Gemeinde Aumühle

Beschlussvorlage 12/199/2021-2 Status voraussichtlich: öffentlich Sichtbarkeit im Internet: öffentlich	Datum: 07.02.2022 Federführend: Amt IV.0 - Bauamt	
1. Änderung Bebauungsplan Nr. 2 "Kuhkoppel" für das Gebiet: "Südlich der Müllerkoppel und nördlich der Sachsenwaldstraße mit den Straßen Eichhörnchenweg, Fasanenweg, Otternweg, Eichenweg, Am Hünengrab" - Abwägung der eingegangenen Stellungnahmen - - Erneuter Entwurfs- und Auslegungsbeschluss gemäß § 4a Abs. 3 BauGB -		
Beratungsfolge:		
Datum 22.02.2022	Gremium <i>Bauausschuss der Gemeinde Aumühle</i>	Zuständigkeit <i>Vorberatung</i>

Anregungen von Personen	Abwägung
<p>Am 23.11.2021 um 14:32 schrieb [REDACTED]:</p> <p>Lieber [REDACTED],</p> <p>zur Zeit liegt der B-Plan Nr. 2 noch einmal aus, um Bürgern die Möglichkeit für Anmerkungen zu geben.</p> <p>Der Ausschnitt im Anhang zeigt die Fläche zwischen Müllerkoppel und Eichhörnchenweg und ist umgrenzt mit</p>  <p>UMG BES KEHI SCH, IM S SCHI</p> <p>Soll das heißen, das in dem Bereich keine neuen Häuser z.B. nach Grundstücksteilung gebaut werden dürfen oder liegt es daran, dass diese Planzeichnung veraltet ist, denn es fehlen eine Reihe von Häusern, die in den letzt

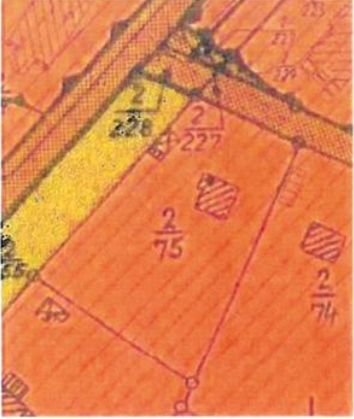
Zuletzt ist auch die Festsetzung des Ausgangspunkts für die Bemessung der Gebäudehöhe als „mittlere Höhe der Straßengradiente zugehöriger öffentlicher Verkehrsflächen“ unbestimmt und damit nicht rechtssicher festsetzbar (vgl. bspw. OVG Münster, Urteil vom 15.02.2012 - 10 D 46/10.NE; OVG Münster, Urteil vom 19.07.2011 - 10 D 131/08.NE; Stürer, Bau- und Fachplanungsrecht, 5. Auflage 2015, Rn. 441).

Es ist bereits unklar, was mit Straßengradiente gemeint sein soll, da dieser Begriff in rechtlicher Hinsicht nicht definiert ist. Auch wenn darunter die „Steigung der Straße“ verstanden werden könnte, ist jedenfalls unklar, welche Straße und welcher Teil dieser Straße damit gemeint sein sollte. Denkbar wäre etwa, um beim Grundstück unserer Mandanten zu bleiben, die Straße „Eichhörnchenweg“. Sicher ist das jedoch nicht, denn der Eichhörnchenweg ist nicht „zugehörig“ zum Grundstück unserer Mandanten. Im Übrigen grenzt das Grundstück, wenn auch mittelbar an die Straße „Kuhkoppel“. Es liegt zwar nahe, dass mit der geplanten Festsetzung „zugehöriger öffentlicher Verkehrsfläche“ die unmittelbar an das Grundstück unserer Mandanten angrenzende Straße gemeint sein soll, rechtlich sicher und klar definiert ist dies allerdings nicht.

Die geplante Festsetzung kann darüber hinaus auch so verstanden werden, dass auf die gesamte durchschnittliche Steigung der direkt an das Grundstück unserer Mandantin grenzenden Straße „Eichhörnchenweg“ ab deren Beginn bis zu deren Ende abzustellen

Der Begriff Straßengradiente wird aus dem Text herausgenommen, eine Straßengradiente ist die Höhenlage der Straßenachse, das wird so im Text Teil B beschrieben, damit das dann für jedermann verständlich wird.
